**L'assetto idrogeologico della Piana Fiorentina in relazione
allo studio di impatto ambientale per la costruzione del
nuovo aeroporto di Firenze**

Marco Bottino

Presidente del Consorzio di Bonifica 3 Medio Valdarno

IPOSTESI 5 - 2 CASSE DI ATTR. IN PRESSIONE

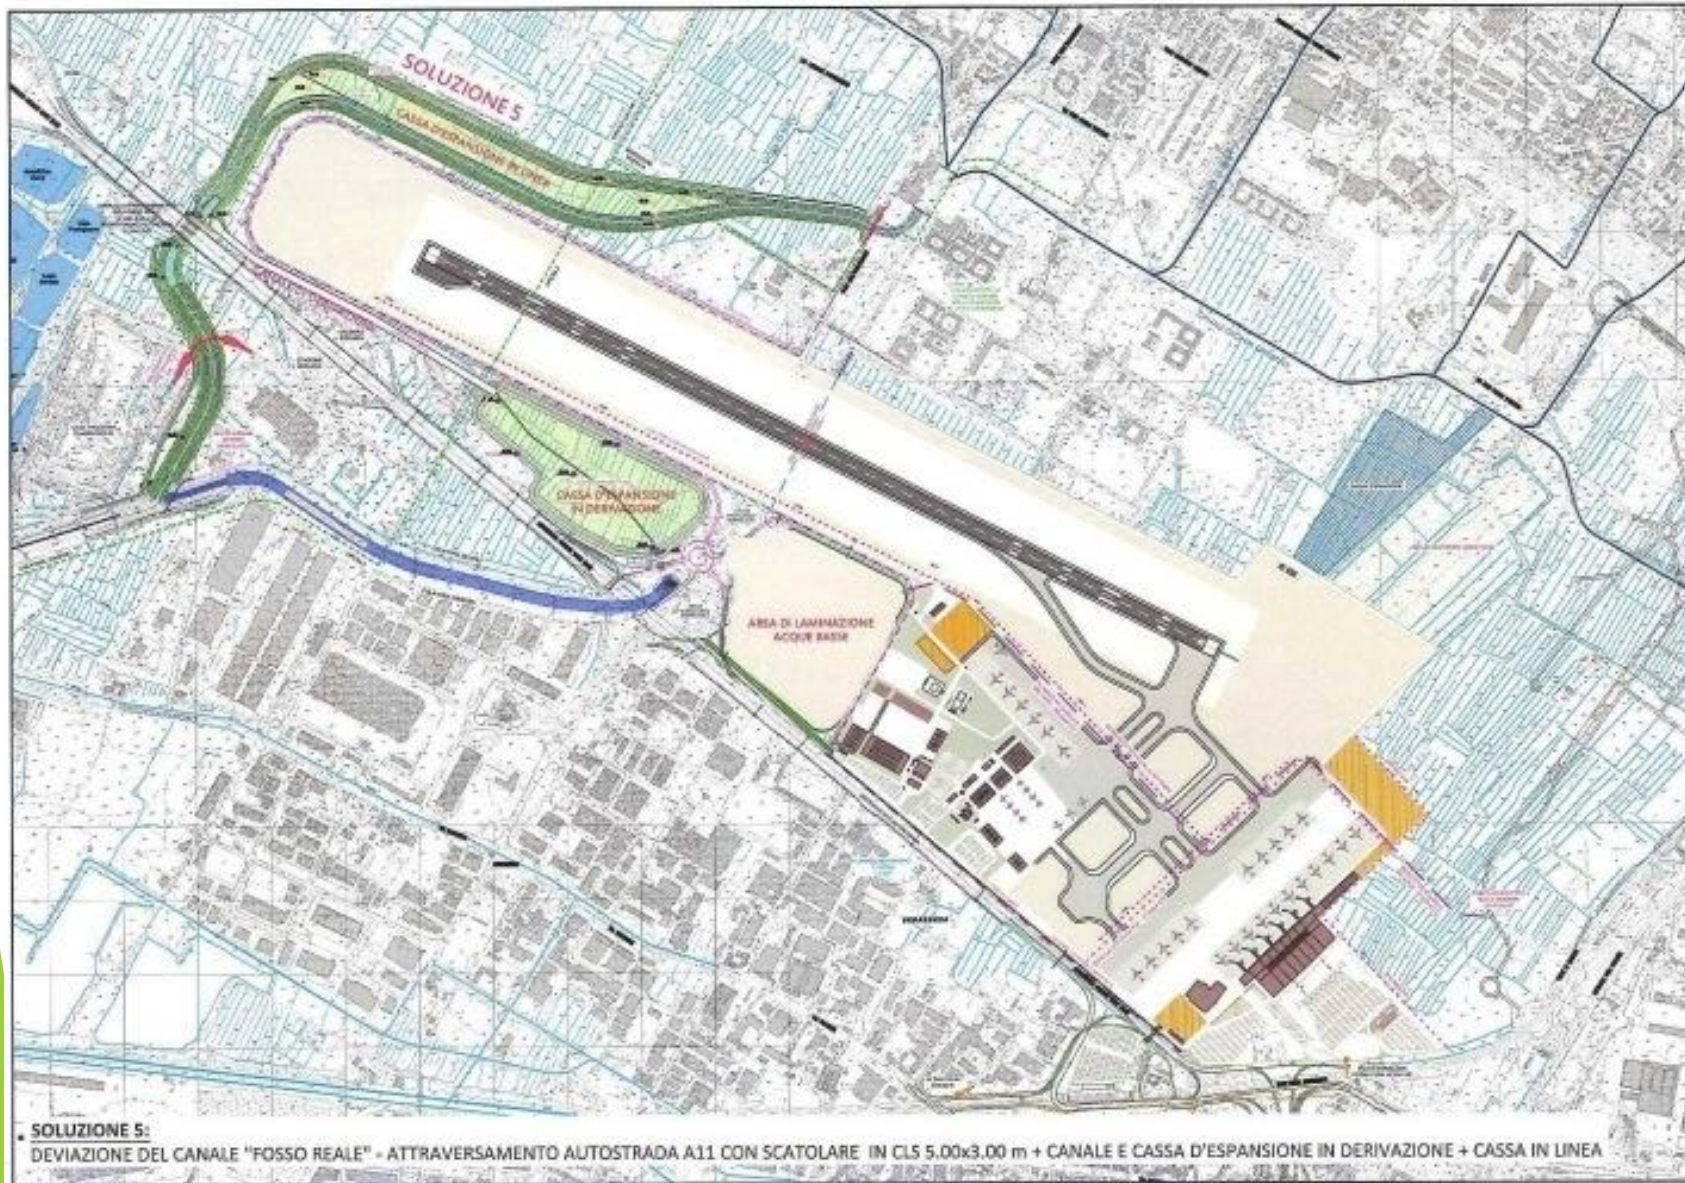
IPOSTESI SCARTATA

Motivazioni:

L'ipotesi è stata proposta tenendo conto di realizzare un modesto sovralzco del piano viario della A11 (70 cm. circa) e realizzando un manufatto di sottopasso del Fosso Reale che per determinati valori di portata lavora in pressione.

Per permettere l'intercettazione del flottante è stato realizzato un allargamento di sezione a monte con pettini di intercettazione del flottante.

Inoltre è stato ipotizzato un canale scolmatore con annessa cassa di espansione a monte della A11 con restituzione attraverso l'alveo dismesso. L'ipotesi è stata scartata per la complessità delle opere da gestire e i ristretti spazi a disposizione.

IPOSTESI 6 - 2 CASSE DI ATTR. IN PRESSIONE

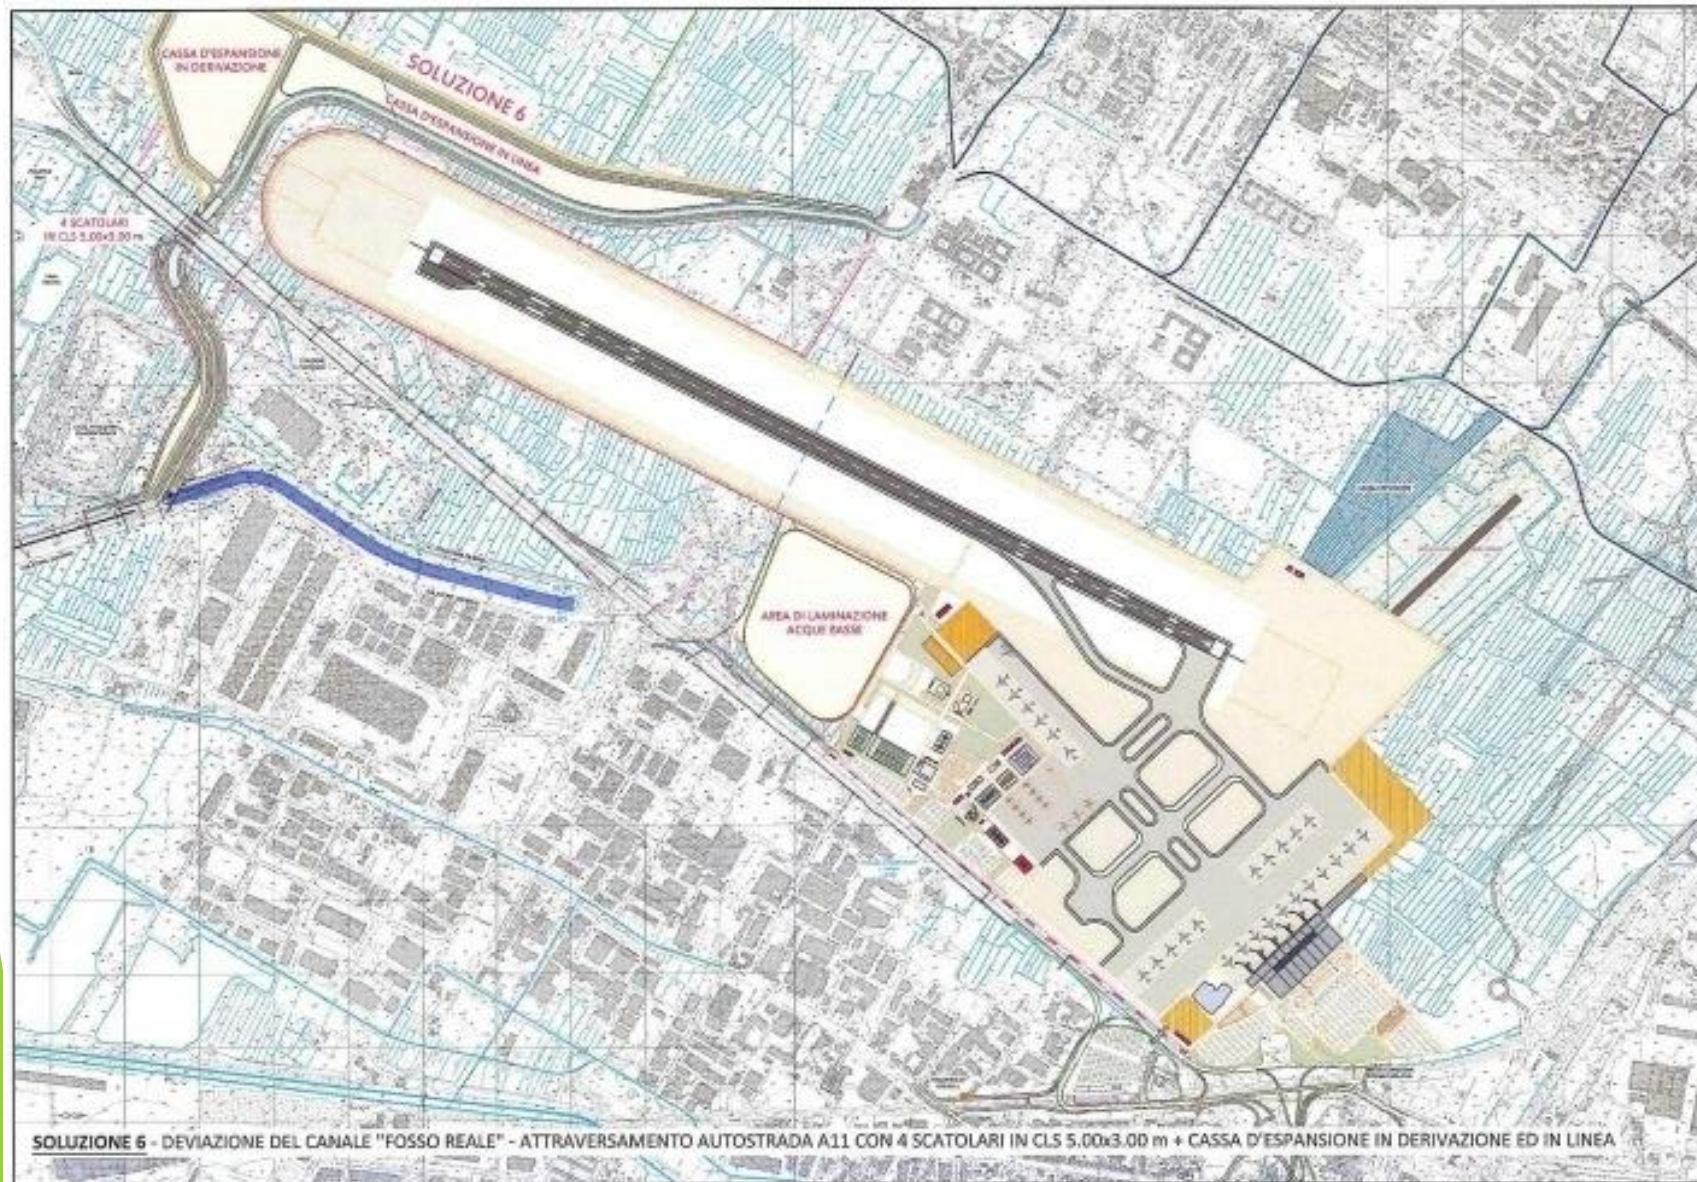
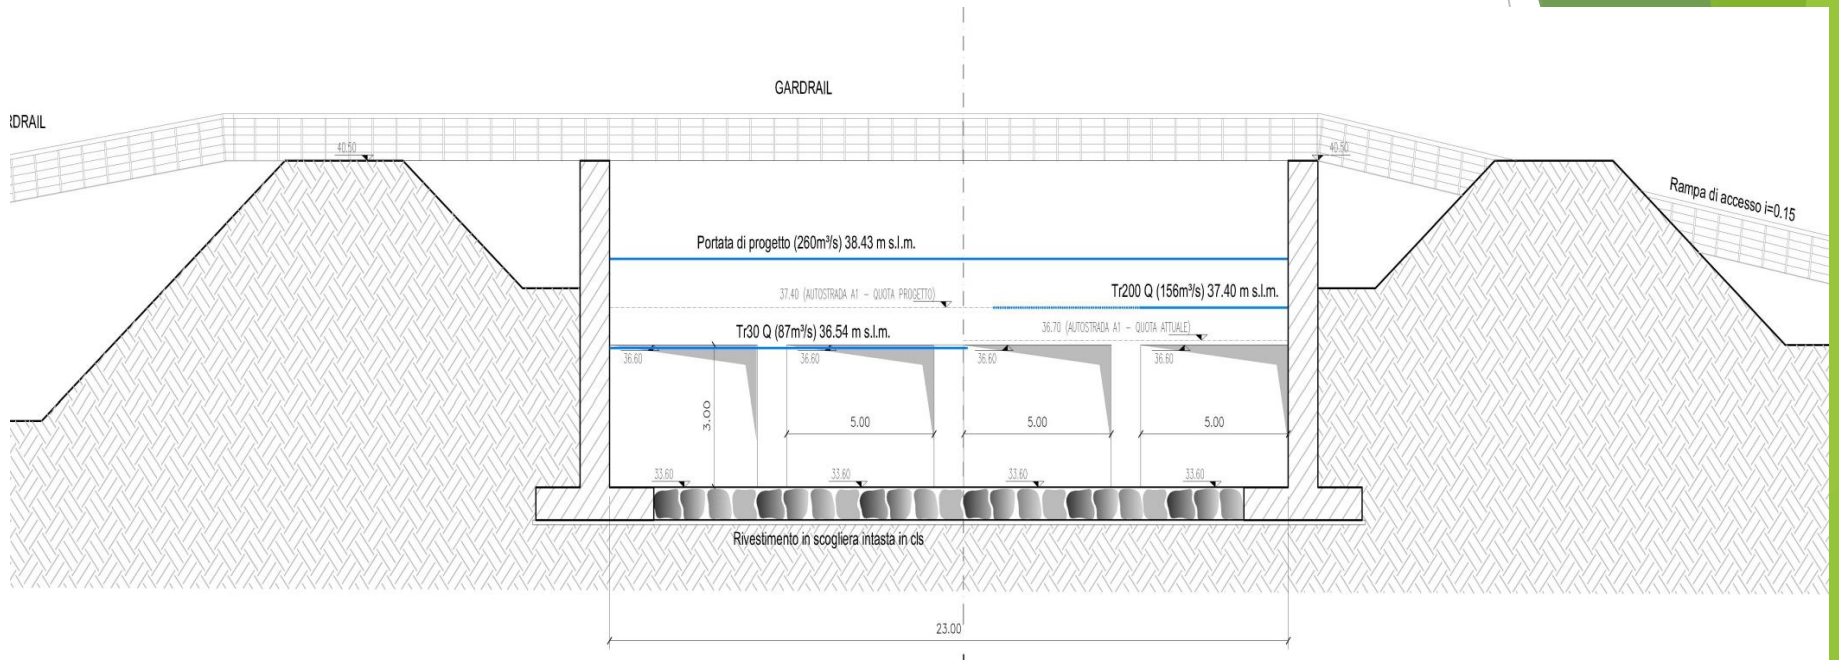
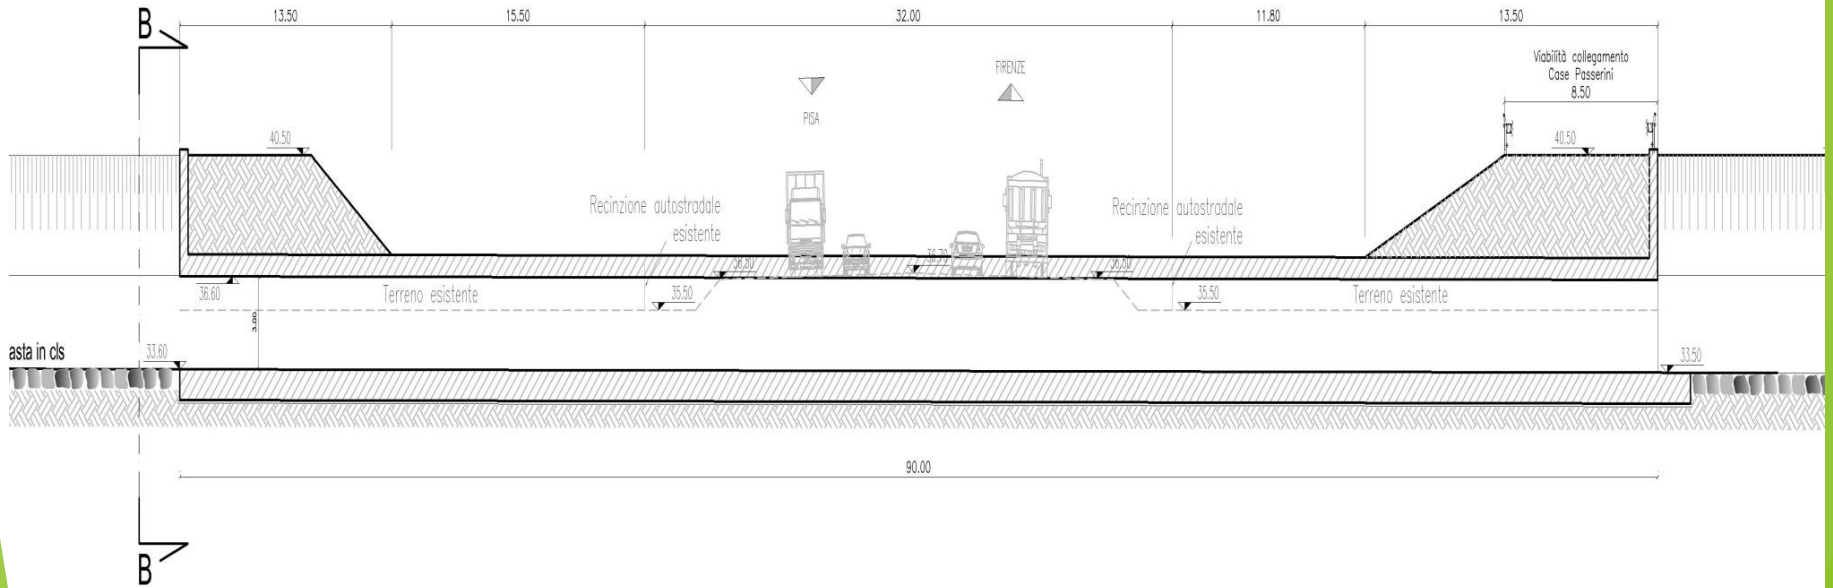
ENAC a settembre 2015 ha trasmesso integrazioni progettuali che si riferiscono principalmente al reticolo minore di acque basse, mentre resta inalterata l'ipotesi n. 6 per quanto riguarda il F. Reale.

PROBLEMI RISOLTI

L'ipotesi realizza un sistema compatto di laminazione a monte dell'attraversamento che permette un invaso temporaneo delle portate di piena.

E' confermato il sistema di pettini a monte per permettere l'intercettazione del flottante.

CRITICITA'

L'attraversamento di progetto (tombino a più canne) non garantisce il rispetto delle N.T.C. 2008 per i ponti sui canali arginati in quanto non garantisce la continuità della sezione idraulica e degli argini e non garantisce il franco minimo di 1,5 m sulla massima piena duecentennale.

Restano problemi di accessibilità e manutenzione del tombino e di gestione delle piene.
